INSPECCIÓN DE OBRA PÚBLICA

JUNTA NACIONAL DE JARDINES INFANTILES REGIÓN DE TARAPACÁ

Número de informe: 106/2018
22 de junio de 2018

INFORME FINAL N° 106, DE 2018,
SOBRE INSPECCIÓN A LAS OBRAS
DEL CONTRATO: "CONSTRUCCIÓN
JARDÍN INFANTIL Y SALA CUNA
RETOÑITOS".

Fotografía N°7 – 20/02/2018: Fisura radier, borde con encuentro piso patio expansión sala cuna con pasillo.

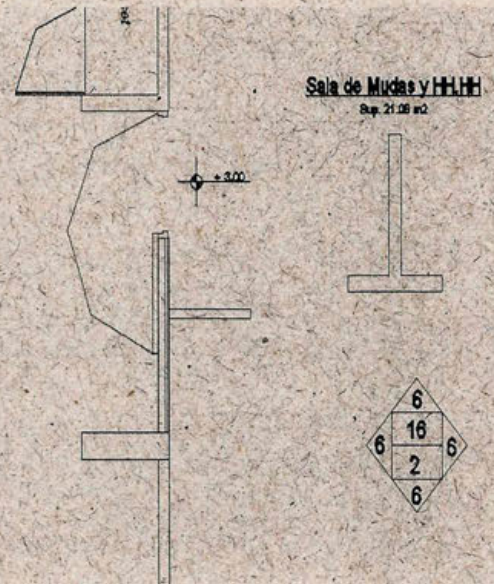
N°	PARTIDA/ MATERIA	DETALLE	HALLAZGO	NORMA VULNERADA	RESPALDO	RESPUESTA DEL SERVICIO	CONCLUSIÓN
						pavimento.	presente informe, deberá remitir los antecedentes que respalden las disminuciones de obras comprometidas en su respuesta (C).
3	Desniveles de piso	El encuentro entre pavimentos debe estar alineado y no deben encontrarse defectuosos.	<p>En el segundo nivel, se advirtió un desnivel de piso terminado de 1,2 cm entre la sala de Mudas y con la sala de Actividades Sala Cuna 1. La misma situación fue detectada en el acceso al patio de expansión de la sala cuna, desde el pasillo de circulación, lado este del recinto, donde se observó un desnivel de 1,1 cm.</p> <p>Por último, el borde del radier que se encuentra con el pavimento del patio de expansión se encontraba fisurado y con grieta, generando un borde irregular.</p>	<p>En plano de proyecto AR-12 Detalles Muros y Pavimentos, segundo piso, se detalla la misma cota para los pavimentos entre estas salas (+3.00).</p> <p>El numeral D.3 de las especificaciones técnicas de construcción, expresa que "Se exige perfecto calce, alineación entre pavimentos. Los materiales serán de primera calidad; no se aceptarán piezas defectuosas. En general no se aceptarán cubrejuntas en uniones entre pavimentos diferentes, salvo indicación expresa de la I.T.O".</p> <p>El numeral 1 del artículo 4.1.7. de la Ordenanza General de Urbanismo y Construcciones, OGUC, indica que los desniveles que se produzcan entre juntas de pisos terminados no podrán ser superiores a 0,5 cm.</p>	<p>Fotografías Nos 5 al 7, anexo N° 2.</p> <p>Láminas Nos 1 y 2, del anexo N° 2.</p>	El servicio indicó que se realizó una instalación de cubrejuntas de aluminio en los desniveles señalados.	No obstante las acciones emprendidas, la observación se mantiene, debiendo, en lo sucesivo, esa entidad adoptar las medidas necesarias para dar cumplimiento a lo establecido en las especificaciones técnicas. (MC).
